SERVICE-INFO

Materialändring hos slitbanan till spännrulle 531 0148 10

LuK-AS-nr.: 531 0148 10

Bild 1: Slitbana av metall

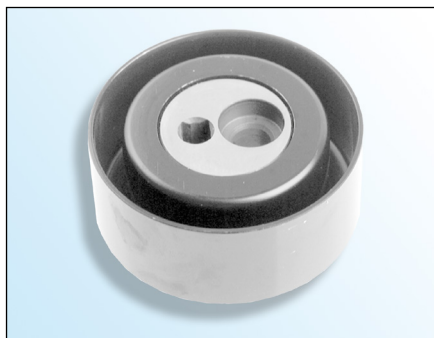
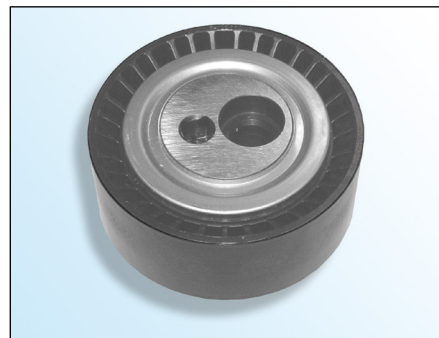
På grund av vår fortlöpande produktutveckling har slitbanan av metall hos avlänkningsrulle 531 0148 10 bytts mot plast.

Genom denna tekniska förändring har vikten minskats. Funktionen förblir oförändrad.
